工程指示 / 要求簡箋(E.I.)

工程指示編號：EI / 983 / 18

工程名稱：觀塘裕民坊

工程項目：樣辦 T2M 樣辦用 plenum 箱(加風管)

名稱	百葉鋁板通風盒加工圖	制圖	陳俊賢	2018.09.28	修改	C
材料	2mm鋁板	復核	謝永林	2018.09.29	日期	2018.09.28
顏色	MILL	批准			圖號	BB-DP02

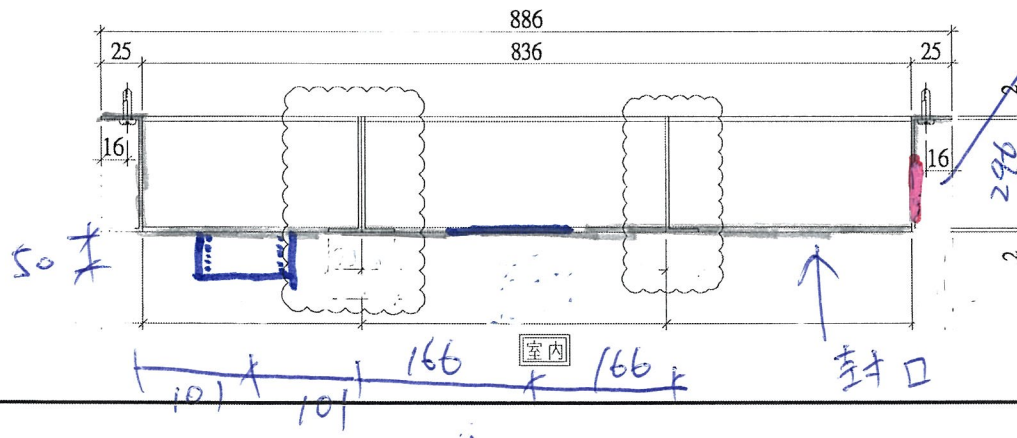
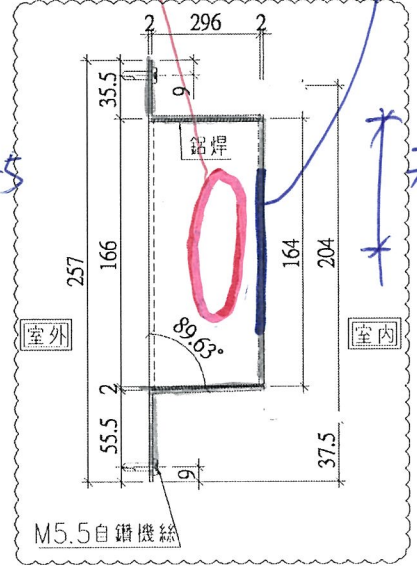
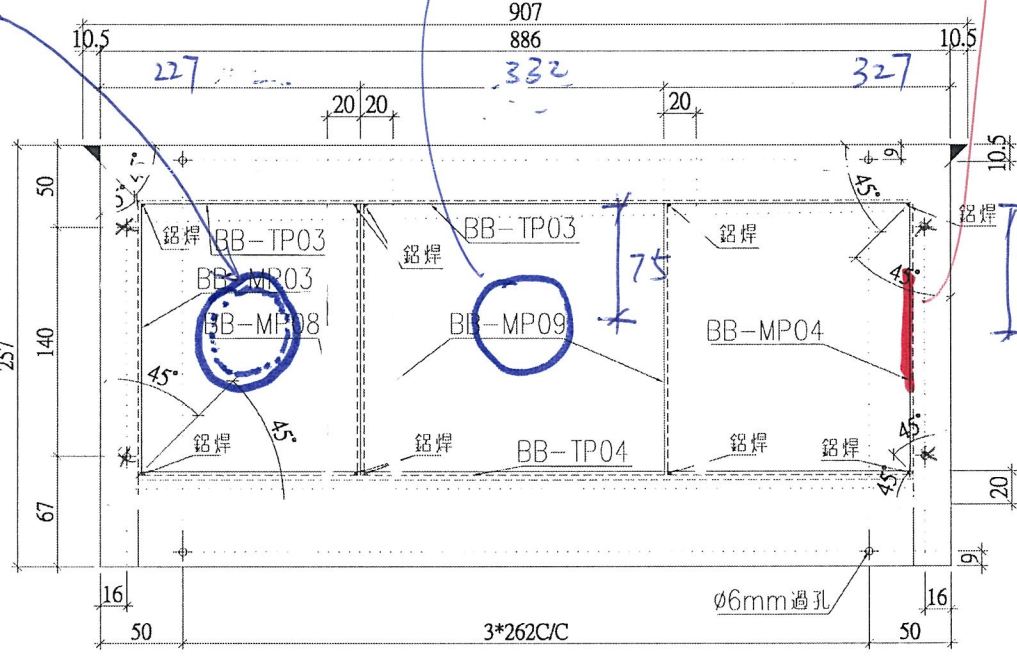
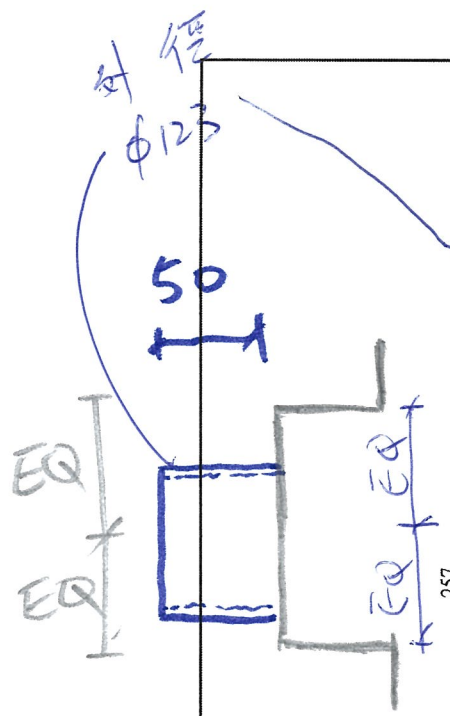
此次修改增加風管、密封箱、開孔，詳細請參考加工圖修改的尺寸及放樣圖

3D 放樣

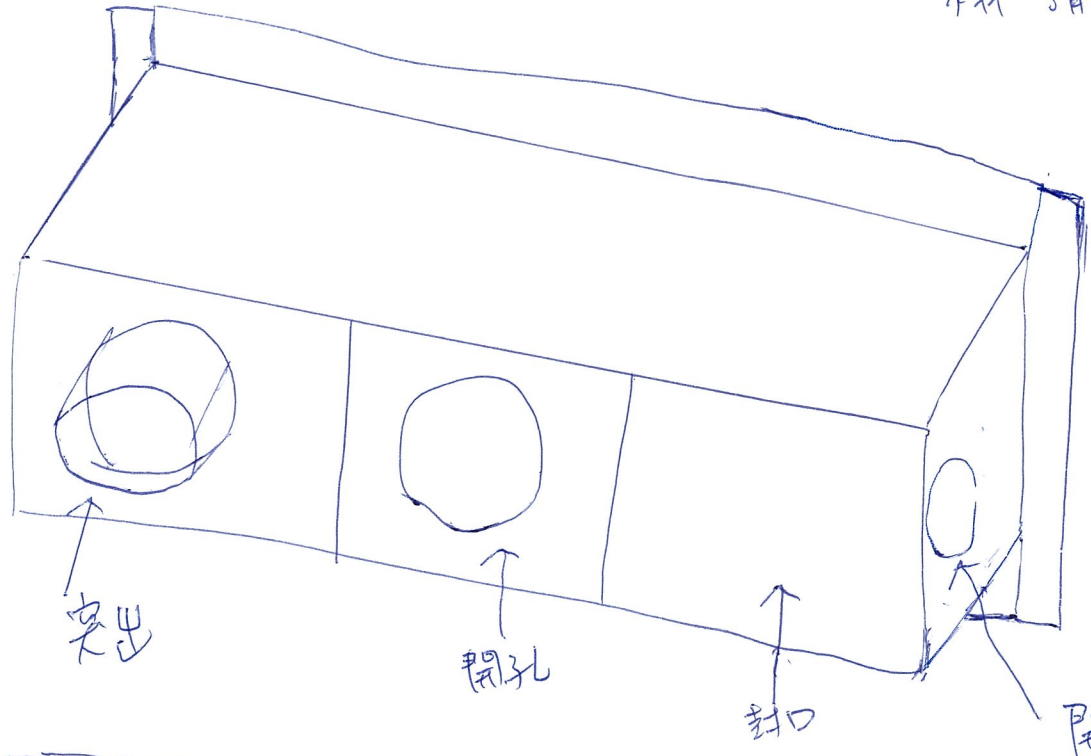
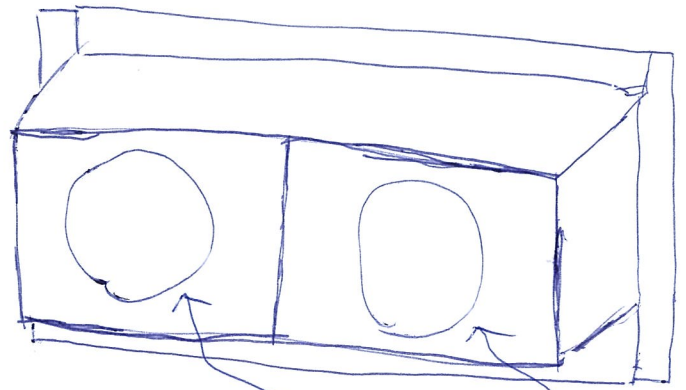
尺寸請依加工圖

永林：請再提供加工圖供廠製作

← BB-DP02

← BB-DP01

開口
